Kommentarer til områder hvor det foreslås endringer i sone

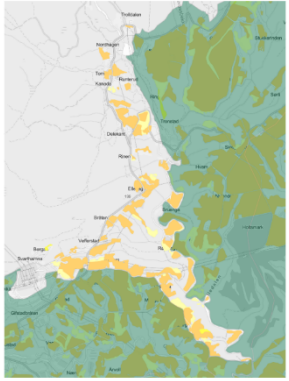
Foreslås endret fra miljøkravsone 1 til miljøkravsone 2.

Elva fra Sandungen til Rødbyvannet (Ustadelva i VannNett) har stor landbrukspåvirkning, og moderat tilstand. Det er nitrogen-fraksjoner som trekker ned. Her har vi nye data fra 2023. Bekkefeltet har enda høyere nitrogen-innhold og har stor påvirkning fra landbruk. Veldig naturlig å sammenligne med Bråtenbekken som har sone 2 sør i området. Rødbyvannet er også dårlig på nitrogen og moderat på landbruk, noe som tilsier sone 2. Nedenfor Rødbyvannet er vannkvaliteten bedre, men der er det ikke noe jordbruk, og dermed er det ikke relevant om det er miljøkrav der.

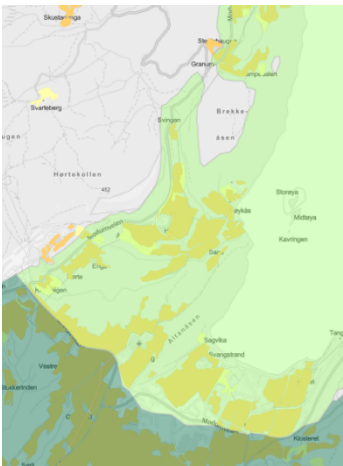
Foreslås endret fra ingen miljøkrav til miljøkravsone 2

Nordelva har moderat tilstand for relevante kvalitetselementer og stor jordbrukspåvirkning.

Dette tilsier miljøkravsone 2. Det er også behov for tiltak for å bedre forholdene lenger ned i vassdraget. Dette området burde vært med i miljøkravsone 2 i det opprinnelige høringsforlaget

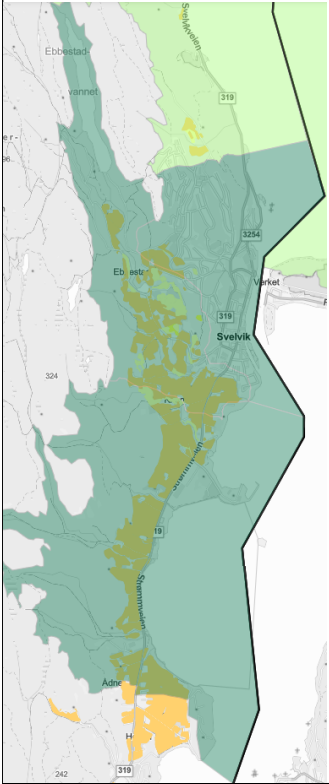
Foreslås endret fra miljøkravsone 1 til miljøkravsone 2

I Svangbekken er det veldig høye næringssaltverdier, og stor landbrukspåvirkning. Sandsbekken og Hørtebekken drenerer også arealer med mye jordbruk i nedre deler. I tillegg er Holsfjorden drikkevannskilde.

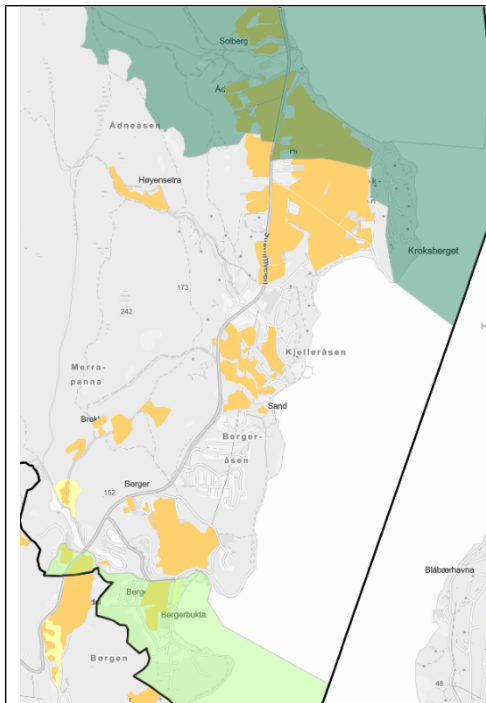
Foreslås endret fra miljøkravzone 2 til miljøkravzone 1

Dette området ligner på tilsvarende område på motsatt side av fjorden som er i miljøkravzone 1. Det vil være hensiktsmessig å ha sammenhengende miljøkravzone 1 langs Svelviksiden.

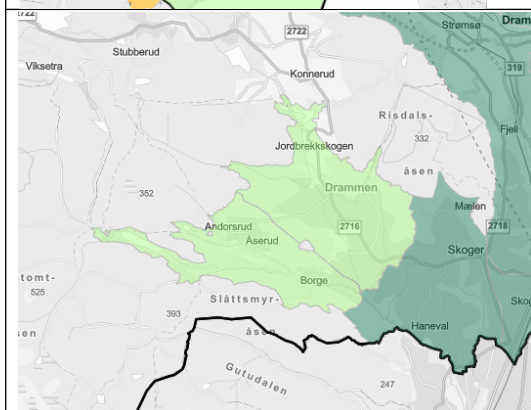
Foreslås endret fra ingen miljøkrav til miljøkravzone 1

Dette området har tilsvarende utfordringer som resten av arealene på Svelviksiden, men kom ikke med i forrige høringsrunde. Har direkteavrenning til fjorden. Henger naturlig sammen med resten av arealene på denne siden av fjorden.

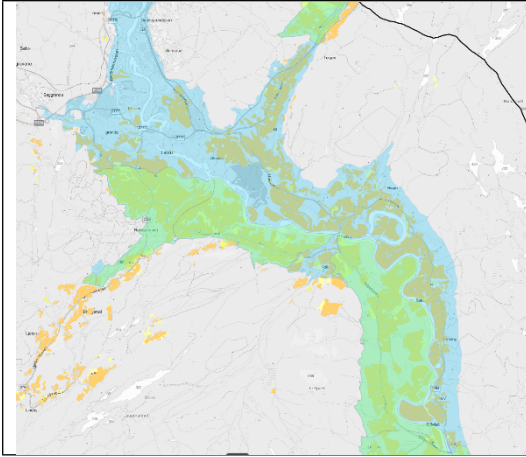
Foreslås endret fra miljøkravzone 1 til miljøkravzone 2

Områder med samme type utfordringer som arealer i miljøkravzone 2 nedstrøms. Dårlige forhold lenger ned i Sandeelva tilsier også at det er behov for tiltak i hele nedbørsfeltet
